Sheet: /1 Conectores/
File: 01_conectores.kicad_sch

Title: IC2S Extension Board Model 7 - EBM7-2608 - Load Cell 4AI

Rev: V2.3

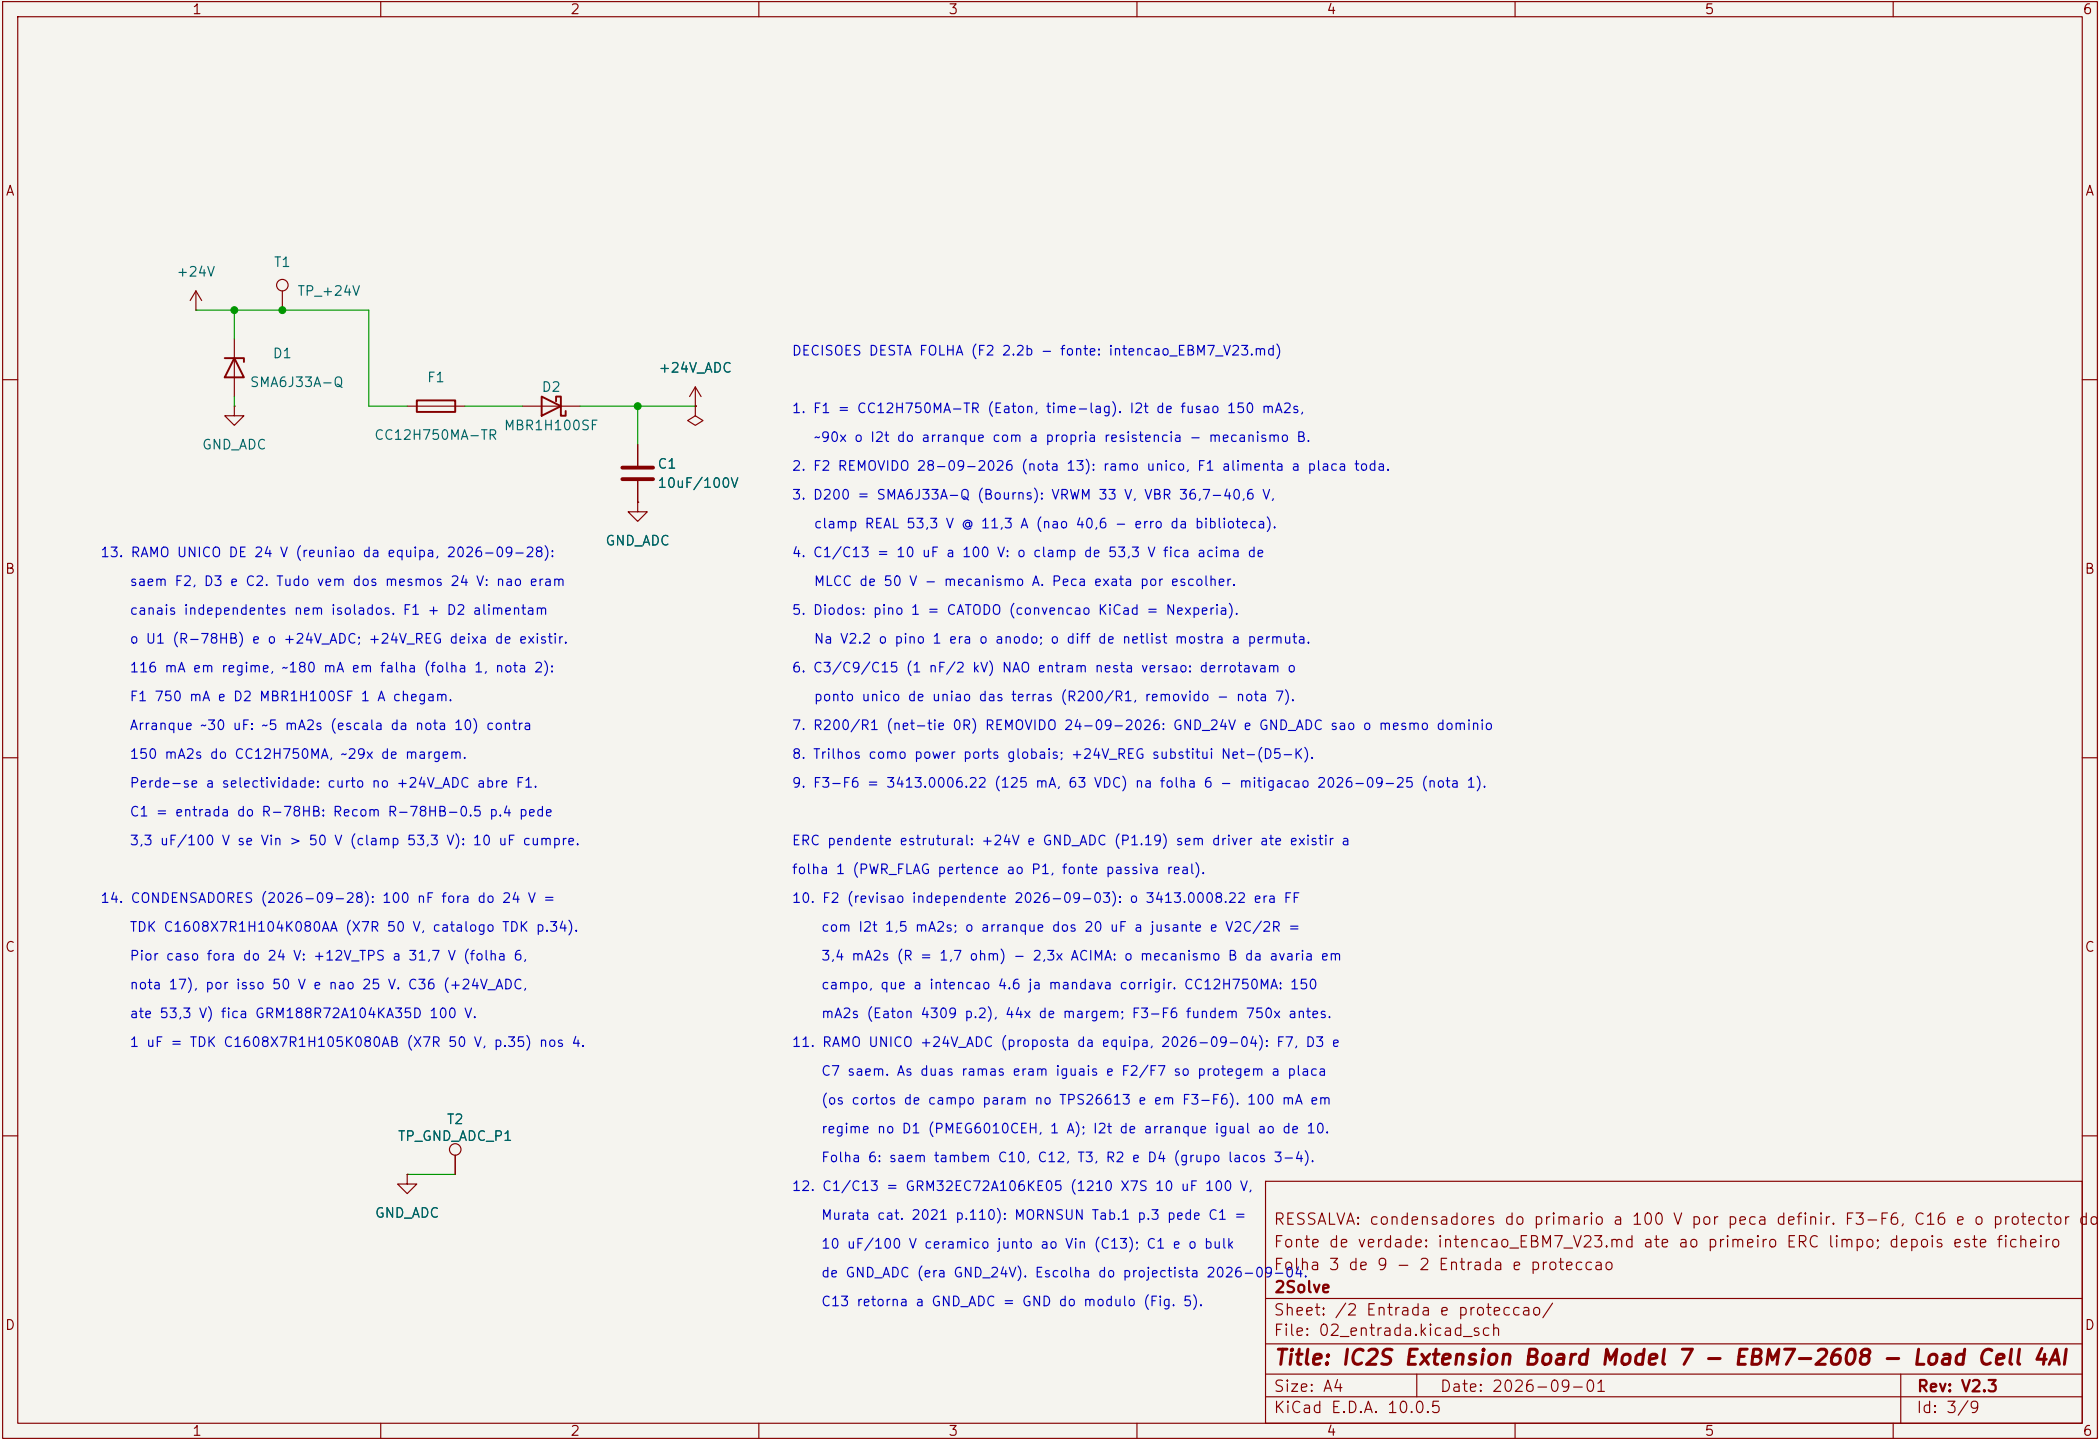
1. P1 = M20-7822046 (Harwin, FILA UNICA de 20 - nao 2x10).
Barramento da base board. Sinais nao usados nesta placa:
USB1/2, CS_DAC, LDAC_DAC, CS4, ID1, ID3, SDA, SCL -
terminam aqui por desenho da familia de extensoes.
2. P1-20 leva 116 mA em regime (4 lacos a 24 mA, 2 LED, U3) e
-180 mA em falha: 6% dos 3 A/contacto (Harwin M20), margem 16x.
3. PWR_FLAG de +24V, GND_ADC (P1.19), +5V e DGND nesta folha: a fonte
passiva real e a base board via P1. Fecha os 4 pendentes
de ERC das folhas 2 e 3.
4. P1-18 e P2-1 sem ligacao (tambem na V2.2).
5. P2 = M20-7821446 (campo): IEXC e celula > folha 7;
lacos 4-20 mA > folha 6. Os pinos de hoja na raiz ficam
a espera dessas folhas (aviso de ERC temporario esperado).
6. Fiduciais sem pino electrico: as redes unconnected-(FidX)
da V2.2 desaparecem do diff de netlist.

RESSALVA: condensadores do primario a 100 V por peca definir. F3-F6, C16 e o protector dos lacos
Fonte de verdade: intencao_EBM7_V23.md ate ao primeiro ERC limpo; depois este ficheiro
Folha 2 de 9 - 1 Conectores

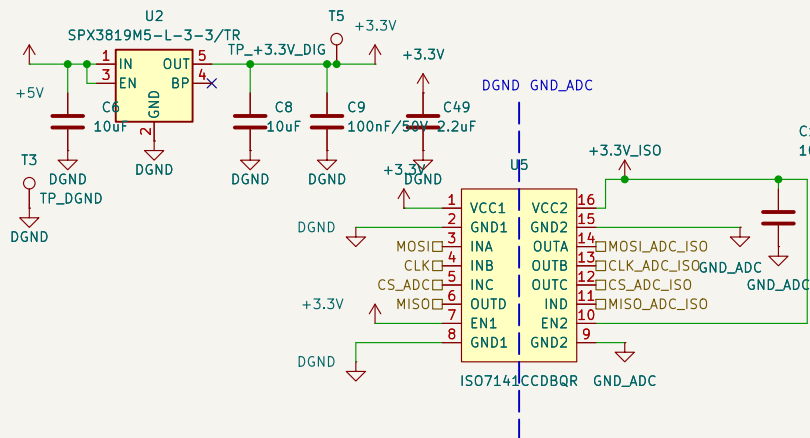
6. Renomes de rede: Net-(D6-K) > +5V_REG;
Net-(U5-EN2) > +3.3V_ISO; Net-(C29-OUT) > +3.3V_I0VDD.
7. T4 dizia '+5V' e T6 '+5V DIG.' na V2.2 – enganosos;
T6 esta no +3.3V. Corrigidos.
8. C17 nao existe: saiu com as fontes isoladas.
9. D6 2M5234B (Vz min 5.89 V) nao carrega o trilho.
D7 + R3 2k2: LED -1.4 mA.
10. +3.3V_ISO alimenta o lado 2 do ISO7141: 3,2 mA
fixos, 25% do trilho analogico (folha 4).
11. Passivos: value = valor electrico; MPN em campo
oculto 'MPN' (BOM na etapa 2.4).
12. ERC pendente estrutural: +5V e DGND sem driver
ate a folha 1 (PWR_FLAG pertence ao P1).

13. kicad-happy 2009-09: pre-carga R41//R42 220R 1206 = 110R, [Adenda 2026-09-15] U3 = hoje Recom R=78HB5.0-0.5L (2 % / 10 mA de carga mínima recomendada). A pre-carga R41||R42 decide-se na bancada, R41 = R42 = 220 R (ERJ-8BNF2200V, 1206, 0.25 W, logo os decidaes reais sao 0 / 227 / 45.5 mA (uma em cada uma montadas: 110 R e 220 R) e o protetor dos lacos para dentro da banda da CISM de 220 R e 220 R. O primeiro ERC limpo; depois este ficheiro em cada uma, 46 % do nominal) e -0.37 W tirados ao +12 V. Sem pre-carga nenhum limite de datasheet e violado. Folha 4 de 9 - 3 Alimentacao

Sheet: /4 Barreira digital/
File: 04_barreira.kicad_sch

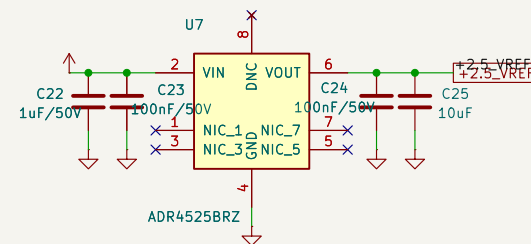
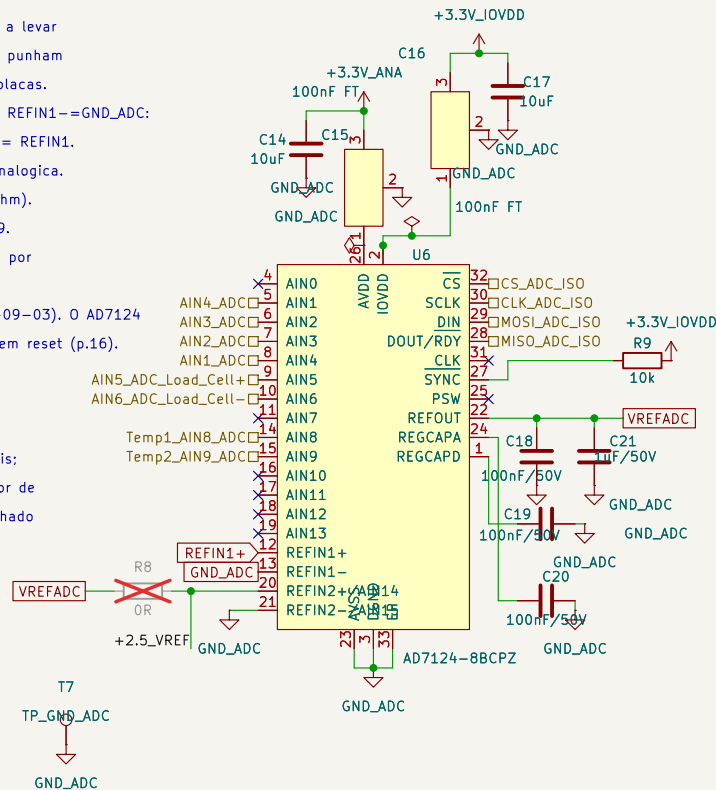
1. O U5 NAO e isolacao nesta placa: os 2500 Vrms do ISO7141 exigem 3,7 mm de fuga; o PCB tem 0,973 mm de cobre-a-cobre nas 4 camadas (V14, medido). O U5 faz SEPARACAO DE RUIDO digital/analogico.
2. Consumo lado 2 (LCC2): 3,2 mA tip / 4,9 mA max, fixo mesmo em repouso – 25% do trilho analogico.
3. Canais: 3 ida (MOSI, CLK, CS) + 1 volta (MISO) – encaixe exacto do SPI, sem canal sobrando.
4. EN1/EN2 fixos aos VCC: sempre habilitado.
5. Requisito F3: se um dia se quiser declarar isolacao, >=3,7 mm de cobre-a-cobre ao longo da barreira.

Firmware (kicad-happy 2026-09-09): as saidas do lado 2 do ISO7141 so estao definidas com VCC2 >= 2,7 V (tabela p.19) e o porto do AD7124-8 vive desde IOVDD 1,65 V – CS pode oscilar na rampa. Sem sitio para pull-up junto ao SPI: reset do porto serie (64 SCLK com DIN=1) no arranque, obrigatorio.
